Nr 52.

Utlåtande, i anledning av väckta motioner om anordnande av ändamålsenligare sittplatser i kamrarnas plenisalar.

Byggnadsstyrelsen har i skrivelse till fullmäktige den 2 maj 1929 framlagt utredning i ämnet. Av skrivelsen inhämtas huvudsakligen följande:

ANDRA KAMMARENS PLENISAL.

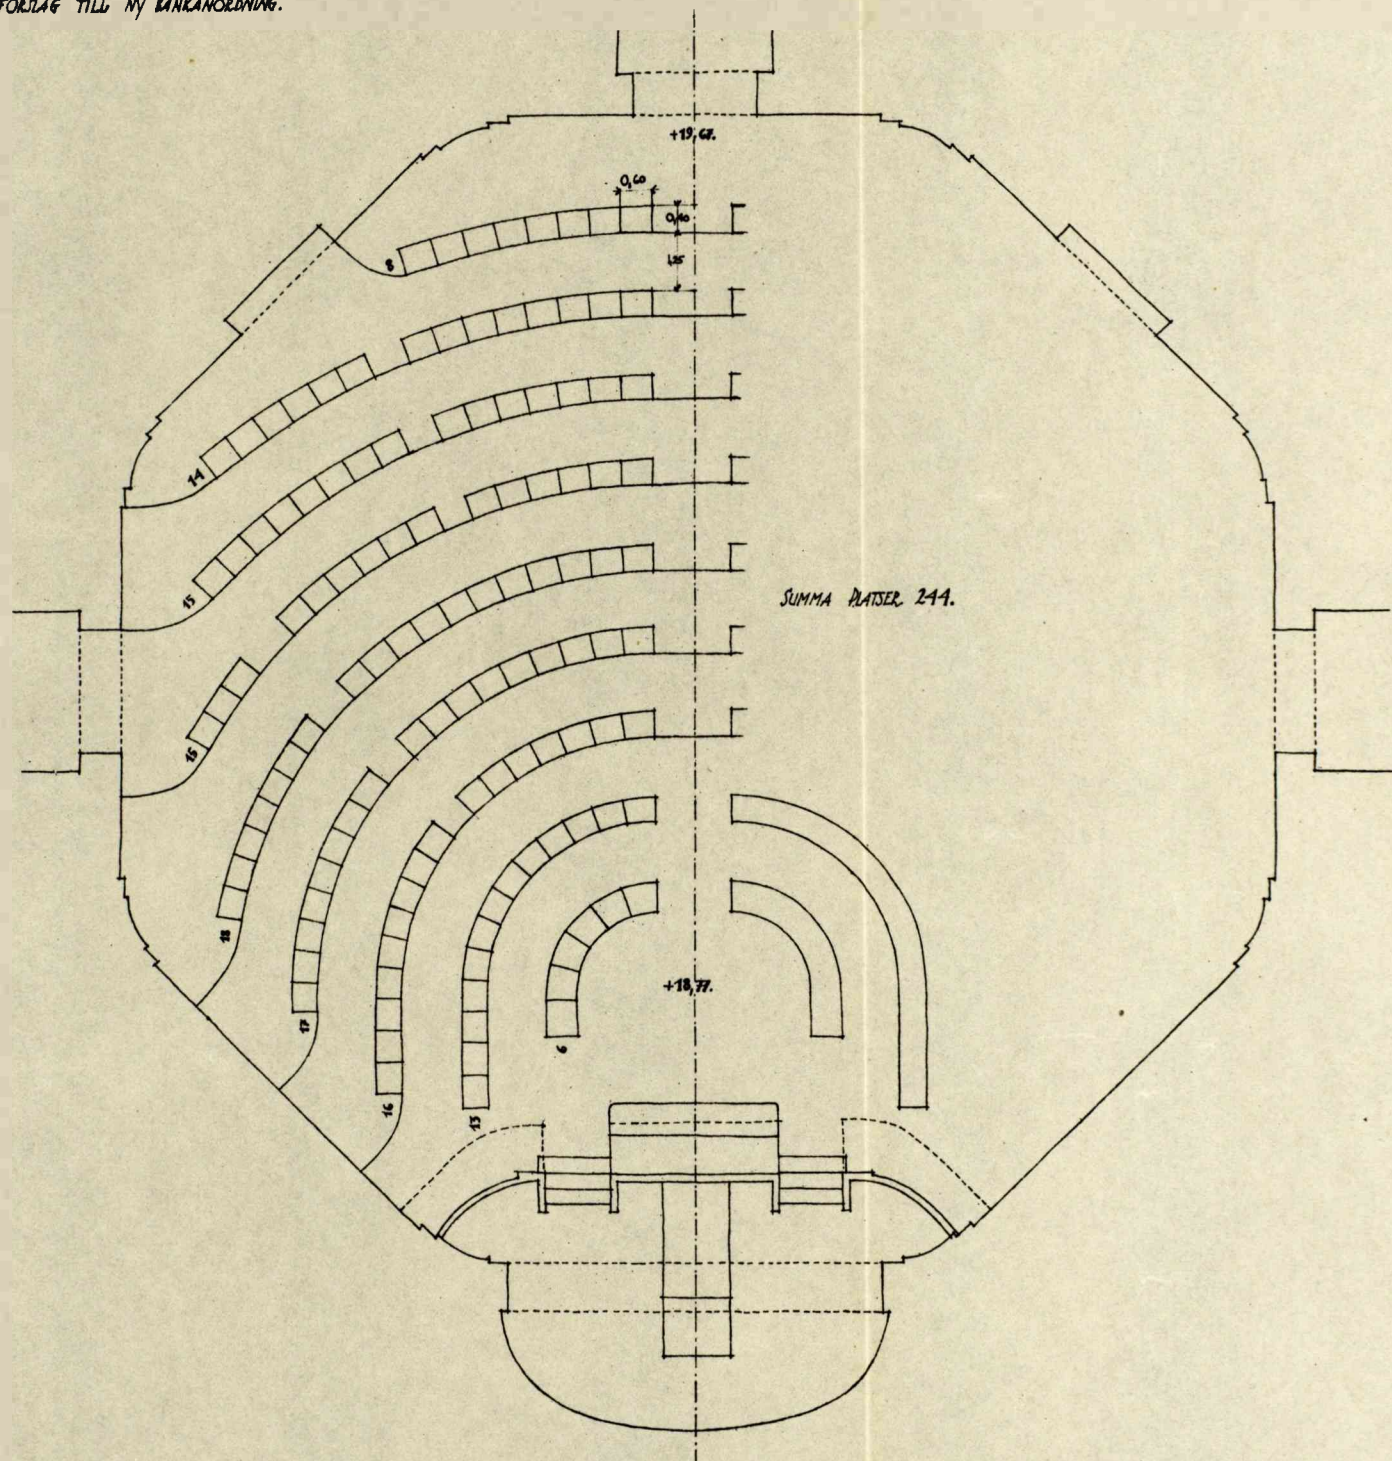
Till en början hade undersökts, huruvida en annan uppställning av ledamöternas pulpeter skulle kunna möjliggöra en förbättring i det anmärkta avseendet. Den nuvarande uppställningen med pulpeter placerade två och två vid sidan av varandra och med rymliga gångar på ömse sidor beredde ledamöterna bekvämt tillträde till platserna och även lätthet att utan att i högre grad störa förhandlingarna komma till och avlägsna sig från platserna. Att med bibehållande av samma princip för uppställningen öka platsutrymmet i motionärernas syfte låte sig emellertid icke av utrymmes-skäl göra. Byggnadsstyrelsen hade därför undersökt, huruvida icke med tillämpande av annan idé för uppställningen skulle kunna ernås större utrymme för varje plats. Härvid hade de av motionärerna såsom föredömliga angivna plenisalarna i det danska riksdagshuset tjänat såsom förebild. Det därstädes tillämpade systemet återfunnes för övrigt i rådssalen i Stockholms stadshus. Å en skrivelsen bilagd plan över andra kammarens plenisal visades, hur en sådan uppställning av platserna skulle kunna anordnas. Någon plan för första kammaren vore ej utarbetad, då utrymmet där vore större än i andra kammaren.

Enligt denna uppställning skulle mittgången bibehållas, medan pulpeterna skulle placeras i rader intill varandra å gradiner, som från mittgången bågformigt slöte upp mot platsen framför presidiet. Detta bibehölles i huvudsak i sitt nuvarande skick, dock med väsentligt minskat utrymme. Till gradinerna funnes tillträde, utom från mittgången, från salens sidor. De ledamöter, som icke hade ytterplatser, måste alltså för att komma till eller från sina platser passera gradinen framför de bakom sittande, vilket givetvis måste verka störande.

Denna plan låte sig genomföra med ett mått av 60 cm i bredd och 165 cm i djup för varje plats, vilket vore något mindre än motsvarande mått i de danska plenisalarna, där måtten vore respektive 62,5 och 178 cm. Det vore emellertid att märka, att borden i de danska salarna vore onödigt djupa, 60 cm, vilket mått syntes kunna minskas. I det föreliggande förslaget vore pulpeterna minskade till 45 å 50 cm, varigenom det återstående utrymmet för stolplats och gång bleve detsamma som i de danska plenisalarna. Mera

betänkligt vore däremot breddmättet, som i förslaget vore 2,5 cm mindre än det danska måttet, vilket i sin tur måste betraktas såsom minimimått.

De föreslagna förändringarna beträffande ledamöternas platser hade emellertid icke kunnat ske utan en betydlig inknappning av platserna för presidiet, vilket på detta sätt bleve i det trängsta laget och varigenom nödvändiggjordes bortflyttande av bysten i fondnischen.

Anordningarna skulle för övrigt medföra en omläggning av golvet samt av kanalerna för införandet av ventilationsluften ävensom anskaffande av nya pulpeter med fåtöljer.

Utskottet. Även enligt utskottets mening måste bänkanordningarna i kamrarnas plenisalar för närvarande anses vara i flera avseenden mindre tillfredsställande. Den utredning, som i ärendet verkställes, giver emellertid vid handen, att på grund av de knappa utrymmena i plenisalarna synnerliga svårigheter föreligga för erhållande av förbättrade anordningar beträffande sittplatserna. Efter utskottets uppfattning kan intet av de förslag, som under utredningen framkommit, medföra en tillfredsställande lösning av frågan. De förbättringar, som genom förslagen skulle vinnas, synas utskottet icke vara av den betydelse, att de kunna uppväga de med förslagens genomförande förbundna avsevärda kostnaderna. Vad särskilt angår det framförda alternativet med helt ny bänkanordning, skulle detta förslag medföra en betänkelig inknappning av utrymmet för kamrarnas presidier.

RIKSDAGENS PLENISALAR. FÖRSLAG TILL ÄNDRING AV NUVARANDE BÄNKAR.

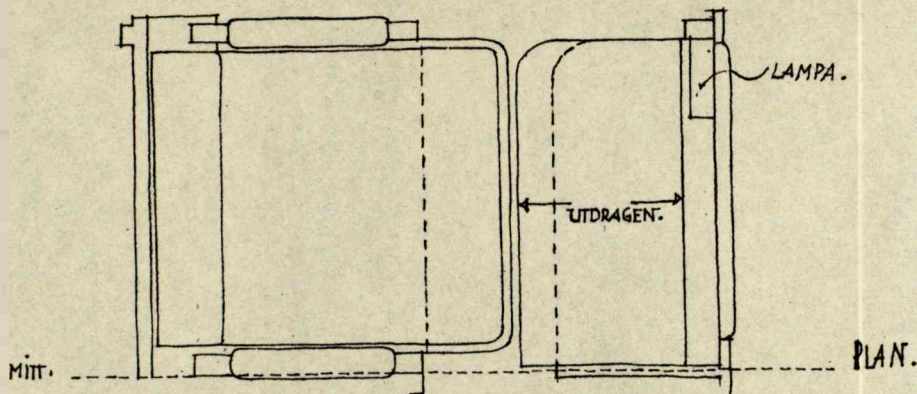
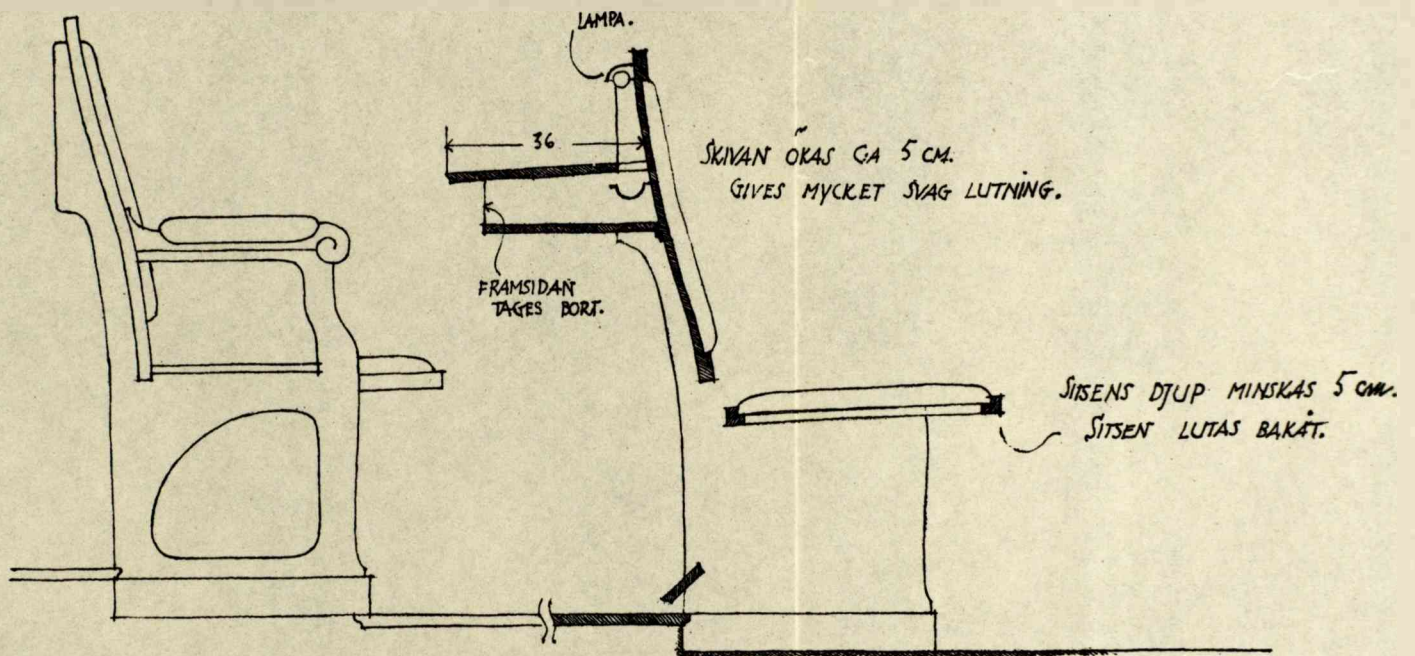
Byggnadsstyrelsen hade även undersökt, huru man med möjligast enkla medel skulle kunna avlägsna de av motionärerna påtalade största olägenheterna. Pulpeterna skulle sålunda — på sätt två vid skrivelsen fogade ritningar utvisade — kunna göras mera ändamålsenliga genom att utöka skivorna 5 cm i djup, varigenom dessa utdragna skulle bliva 36 cm i stället för 31 cm. I samband härmed borde förststycket till facket under skivan borttagas, så att facket bleve öppet såsom en hylla och man alltså icke nödvändigtvis måste lyfta upp locket för att komma åt innehållet i facket. Detta skulle sålunda ej längre kunna låsas, vilket dock icke syntes medföra någon större olägenhet, då kammarledamöterna numera hade andra låsbara förvar. Den nuvarande platsanordningens mått syntes medgiva en dylik utökning av pulpeten, då platsinnehavaren intoge sittande ställning. För stående ställning blev dock utrymmet väl knappt, varför, i samband med ökningen av skivan, den skjutbara sitsen skulle kunna minskas med 5 cm, varigenom det fria utrymmet vid stående ställning — när alltså sitsen vore tillbakadragen — icke skulle bliva mindre än det nuvarande. Fåtöljerna skulle på detta sätt icke komma att förlora i bekvämlighet, då minskningen skulle ske å sitsens innanför stolsryggen överskjutande del. Minskningen medgäve, att stolsitsen utan att komma i en mera besvärande ställning för den bakomsittande skulle kunna skjutas tillbaka 5 cm utöver nuvarande läge.

Genom en omstoppning av sitsarna i samband med minskningen skulle dessa kunna givas ett mera tillbakalutande läge, vilket skulle göra fåtöljerna mera bekväma.

Ett genomförande i båda plenisalarna av dessa ändringar hade beräknats betinga en sammanlagd kostnad av omkring 80 000 kronor.
